RELATÓRIO DE VISTORIA 11/2011 – NLA/SUPES-SP/IBAMA

- Dos Técnicos:** Alexandre Romariz Duarte – Analista Ambiental
Maurício Tadeu do Nascimento - Analista Ambiental
Tathiana Bagatini - Analista Ambiental
- Para:** João de Munno Jr.
Coordenador do Núcleo de Licenciamento Ambiental da Superintendência do Ibama em São Paulo
- Assunto:** Vistoria para subsidiar a emissão de Parecer Técnico apresentando a posição do Ibama à Secretaria de Meio Ambiente de São Paulo acerca da emissão de LI para porções do Trecho Leste do Rodoanel “Mário Covas”.
- Processo nº:** 02027.001447/2009-70
- Anexos:** I – Relatório Fotográfico
II – Imagem do Túnel Santa Luzia no programa *Google Earth*

Este Relatório tem por objetivo apresentação e registro das considerações técnicas resultantes da vistoria realizada em porções do traçado do Trecho Leste do Rodoanel Mário Covas (Foto 1), para verificação de informações contidas nos documentos “Lote 1 – Dispositivo de interligação entre o trecho Leste e o trecho Sul do Rodoanel e OAE do Km 88 / Solicitação de Licença de Instalação Trecho Leste do Rodoanel Mário Covas, Processo SMA nº 6.563/2009, LP nº 26.589/2010”, e “Solicitação de Licença Ambiental de Instalaç

Figura 01: Localização do Túnel “Santa Luzia” – Lote 03 do Trecho Leste do Rodoanel Mário Covas. A área do emboque sul na pedreira desativada Santa Clara está identificada com o ponto amarelo “Pedrei” e a de emboque norte num pesqueiro particular, identificada com o ponto amarelo “Pesque”.

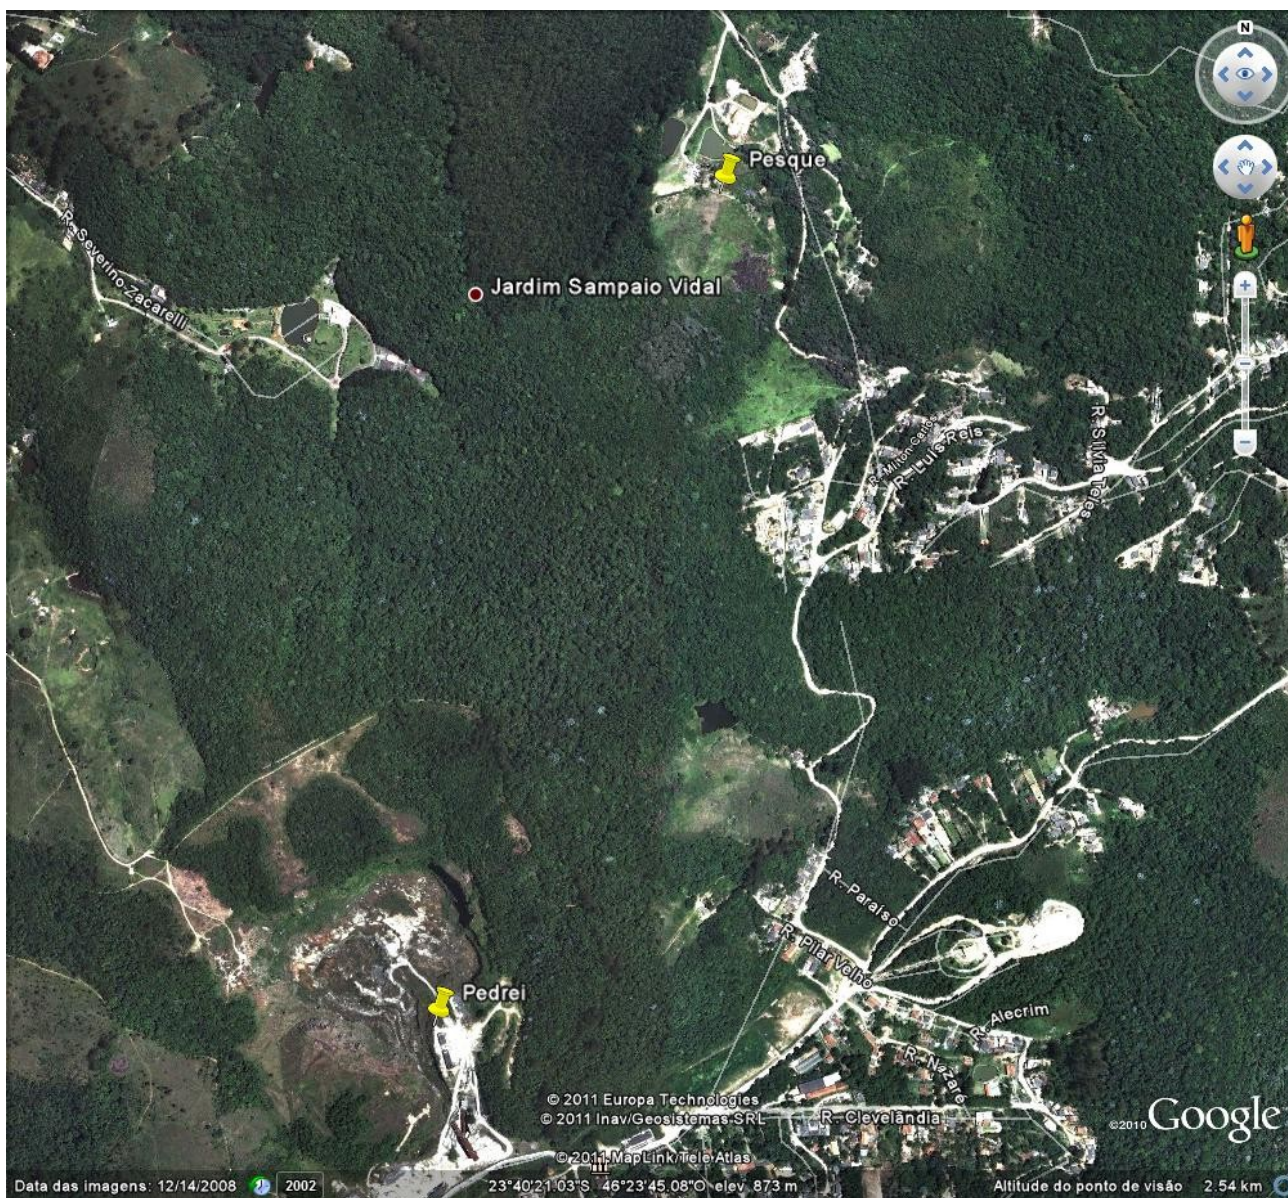
13. O Túnel Santa Luzia será construído sob uma das áreas de vegetação nativa mais extensa e melhor preservadas de todo o trecho Leste do Rodoanel (observar Figura 01 no Anexo II). Haverá necessidade de supressão de vegetação somente nos emboques sul (localizado no município de Ribeirão Pires) e norte (município de Mauá).
